PLAN LOCAL D'URBANISME INTERCOMMUNAL SUD GATINE

Objet : Modification simplifiée n°4

Rapport de Présentation - Approbation

Maître d'ouvrage : Communauté de communes VAL DE GATINE

POINT n° 1 : erreur matérielle sur le plan de zonage, commune de Verruyes :

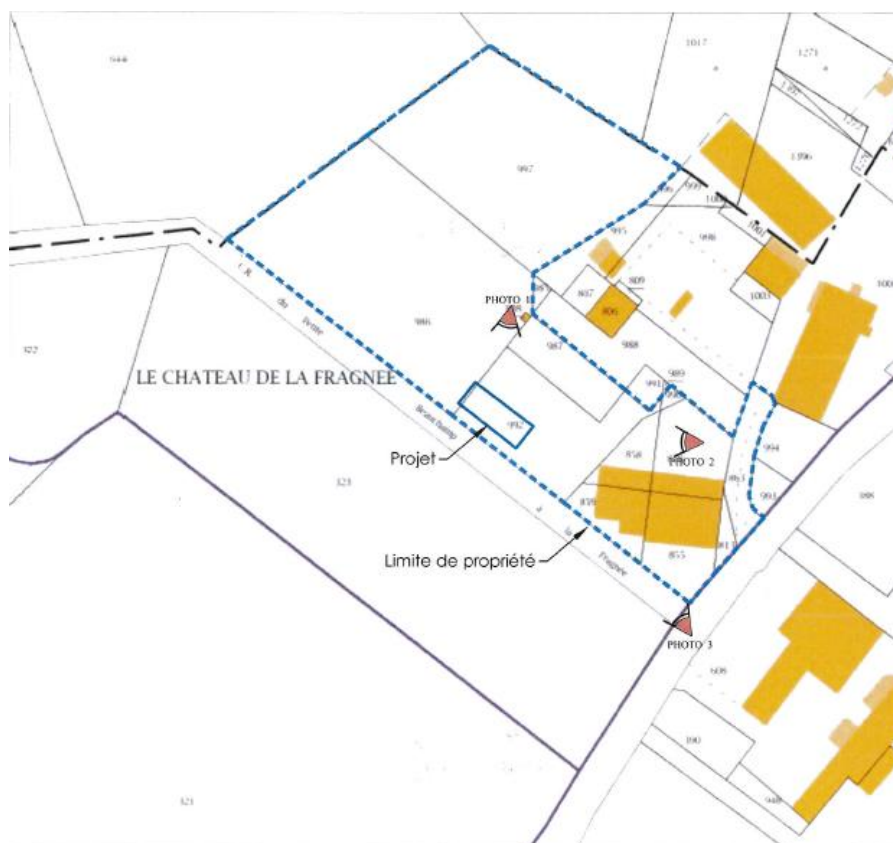
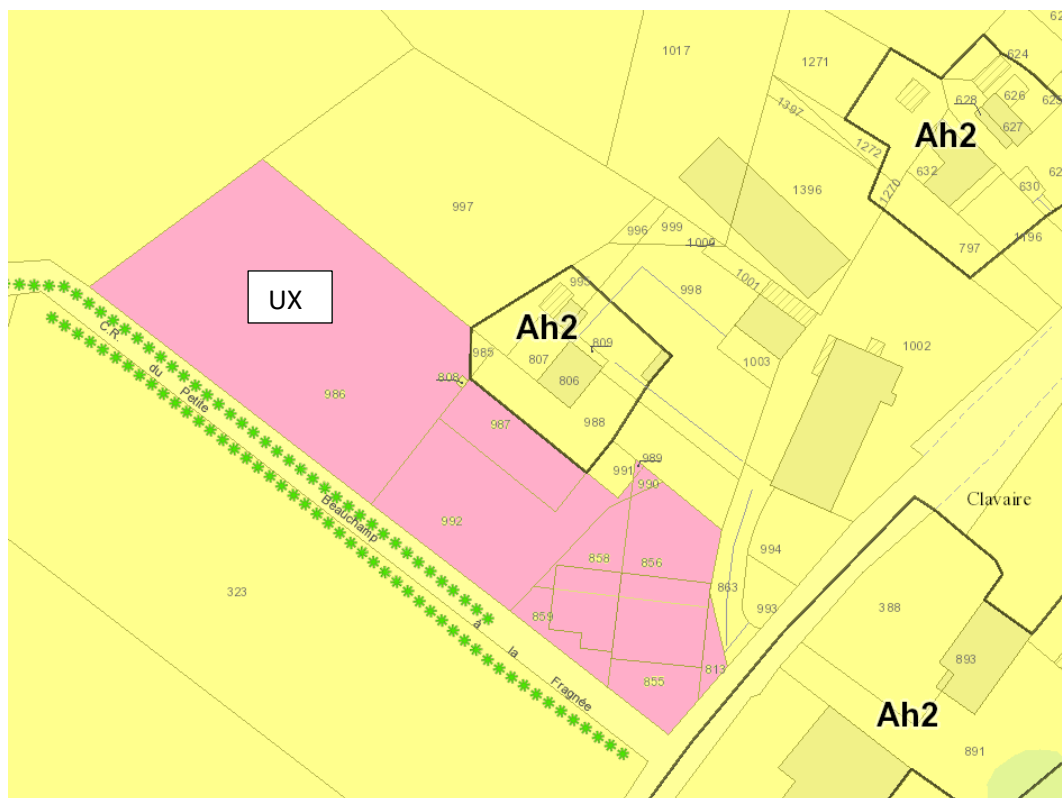
L'activité réalisée par La Bonde de Gâtine, localisée au lieu-dit La Fragnée de Verruyes, a été considérée comme activité agricole lors de l'élaboration du PLUi en 2014. En effet initialement le lait transformé était originaire de l'exploitation et le POS communal précédent mentionnait déjà une zone agricole. Or depuis 1994, cette activité est enregistrée au registre du commerce et des sociétés pour une activité de « achat, transformation de lait en fromages, en produits laitiers, achat vente de produits alimentaires ».

Le site actuel a donc été zoné par erreur en zone agricole (A) alors qu'il aurait dû être dès l'élaboration mis en zone d'activité économique (UX), le changement d'activité ayant eu lieu avant l'approbation du PLUi.

Cette erreur empêche la construction de nouveaux bâtiments en lien avec l'activité.

Plan de zonage après la modification simplifiée n°4 :
